改善箇所説明図

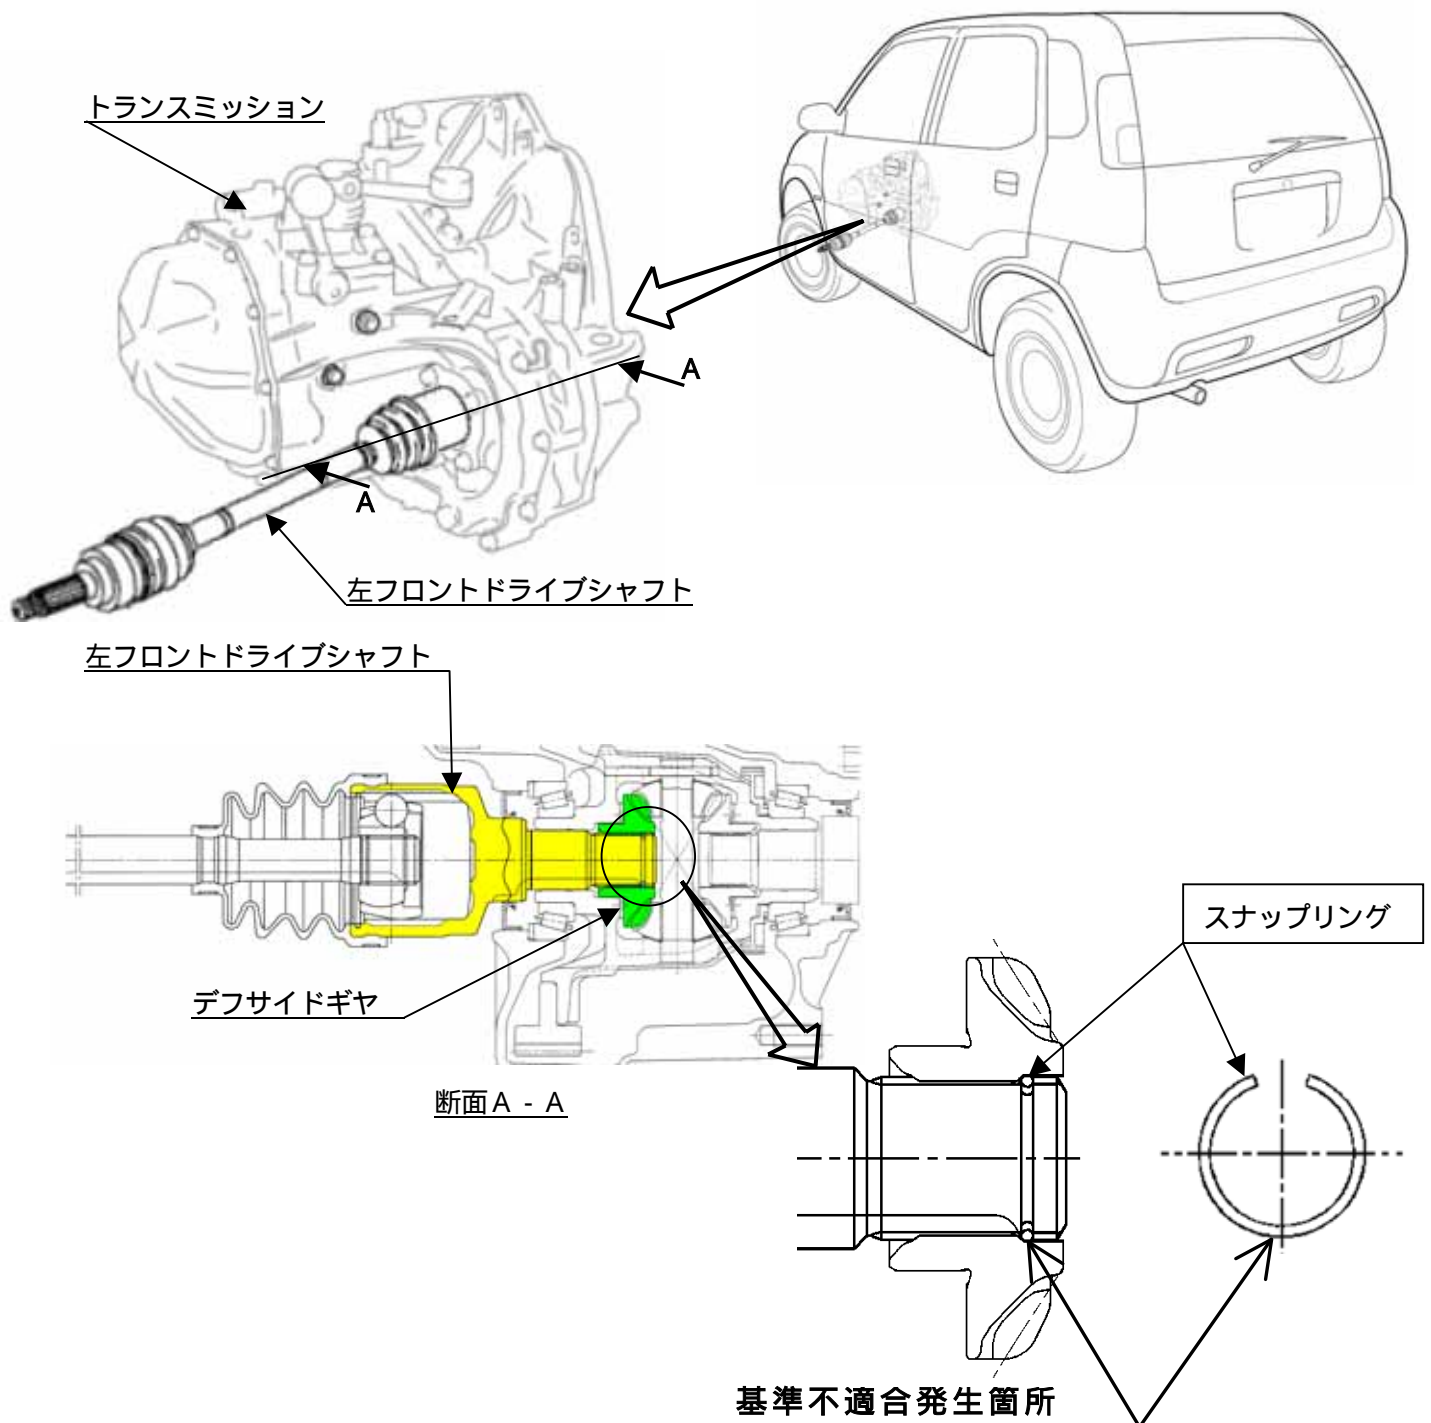
トランスミッション内デフサイドギヤと左フロントドライブシャフトの嵌合部の抜け防止のために設けられているスナップリングの形状が不適切なため、デフサイドギヤへの掛かり代が不足しているものがある。そのため、そのまま使用を続けると、高速走行時にスナップリングがドライブシャフトの中心方向に動き、当該嵌合が外れ、最悪の場合、タイヤに駆動力が伝わらなくなり、走行不能となるおそれがある。

全車両、左フロントドライブシャフトのスナップリングを対策品に交換する。
